Nacka Miljövårdsråd

Båtbottentvätt i Pålänsviken, Saltsjöbaden

Bygglov: Diarienummer B2016-401

Strandskyddsdispens: Diarienummer M 2015 - 000852

*BRYGGAN MED PLACERING AV BÅTBOTTENTVÄTT OCH
RÄDDNINGSKRYSSARE ENLIGT BYGGLOVSANSÖKAN FRÅN
SALTSJÖBADENS BÅTKLUBB*

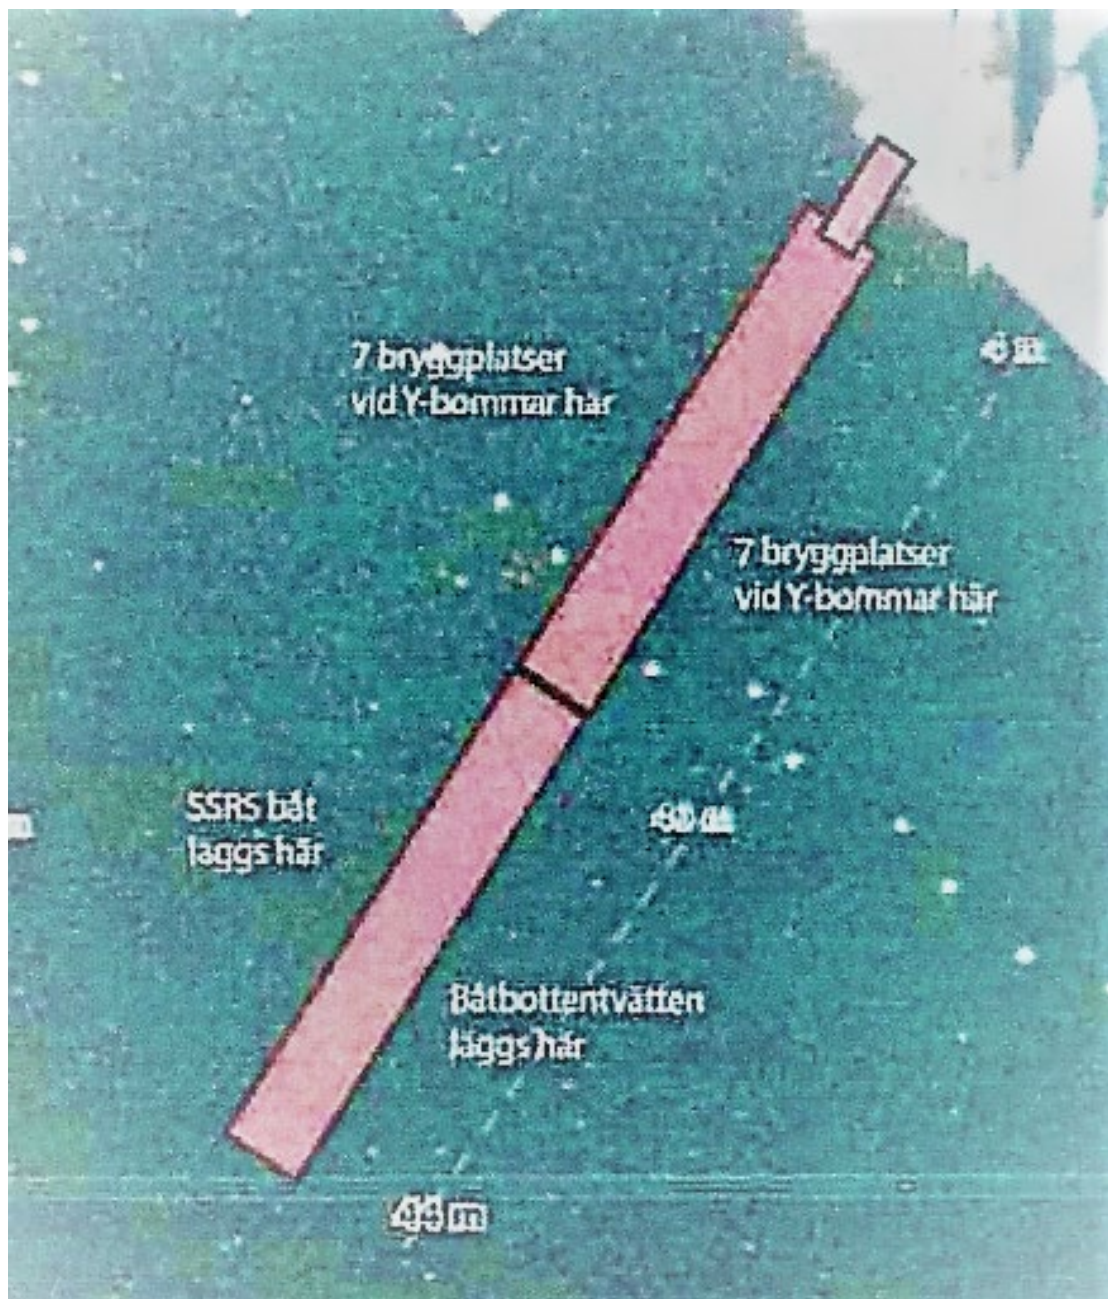
I denna ansökan skriver båtklubben, att den har fått en förfrågan från Nacka kommun om att lägga en båtbottentvätt i hamnen och anger vidare: ” **För att det skall vara möjligt behöver vi lägga ut två nya pontonbryggor**”. Ansökan om strandskyddsdispens hade redan inlämnats. På ritningen i ansökan är båtbottentvätten och räddningskryssaren placerade längs med den yttre pontonbryggans långsidor. (Se bild på sid. 4)

FOTON PÅ BRYGGAN OCH BÅTBOTTENTVÄTTEN

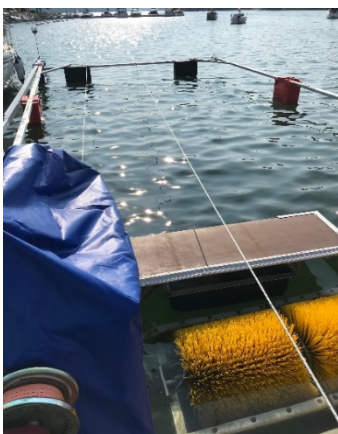
När båtbottentvätten nu varit i drift, har den varit placerad längs ut på yttre pontonbryggans kortsida. (Se bilder på sid. 5) Eftersom detta varit möjligt anser vi, att en båtbottentvätt på samma sätt kan placeras längst ut på någon av de befintliga bryggorna. En ny brygga är alltså inte nödvändig. Den tycks ha tillkommit på grund av båtklubbens önskan, att få flera byggplatser, en önskan som går tvärtemot de som bor i närliggande fastigheter samt även de som använder stranden för promenader och rekreation.
